Relatório de Ensaios Hidrodinâmicos e Hidroquímicos – Interação Hidráulica entre Aquíferos
Comercial Claros Minas Ltda – Pedido de Serviço 4662912314

Relatório de Ensaios Hidrodinâmicos e Hidroquímicos – Interação Hidráulica entre Aquíferos
Comercial Claros Minas Ltda – Pedido de Serviço 4662912314

FIGURA 8.1

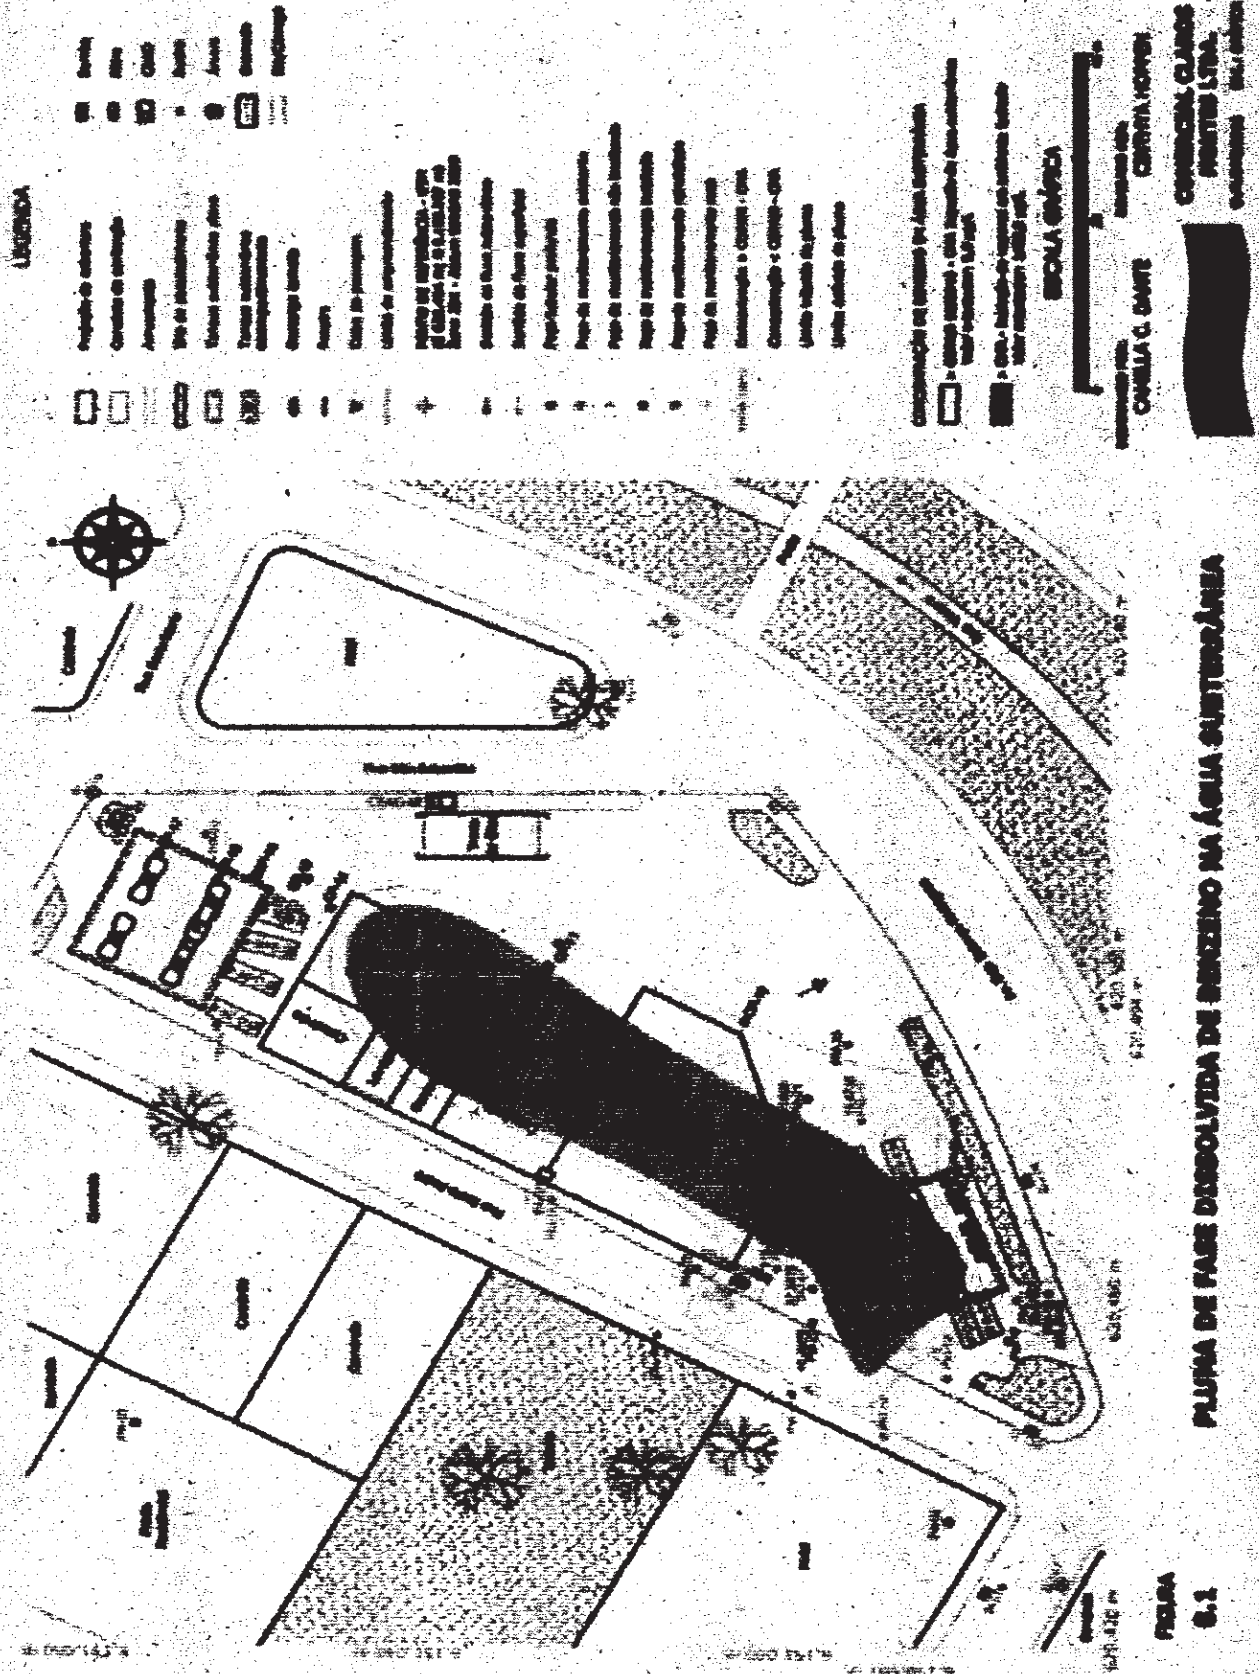
De acordo com os dados obtidos nesta investigação, representado pelos mapas dos resultados analíticos de BTEX e PAH na água subterrânea (figuras 7.3A e 7.3B) com as respectivas plumas de fase dissolvida de benzeno, etilbenzeno e xilenos totais na água subterrânea (figuras 8.1 até 8.3) e os Mapas de risco (figuras 9.3.1 até 9.3.4), o próprio estudo concluiu que:

As plumas encontram-se delimitadas somente verticalmente. Destaca-se que horizontalmente as plumas da fase dissolvida encontra-se inferidas no sentido horizontal. A jusante da pluma existe o rio Vieira que não há possibilidade de delimitar nesta direção, no entanto, é importante delimitar a lateral do PM-21, além da instalação de um poço a montante do PM-05 para reduzir o limite da representação gráfica da pluma de contaminação.

“Instalação de poços de monitoramento adicionais no intuito de promover a delimitação das plumas de fase dissolvida identificadas na área avaliada;
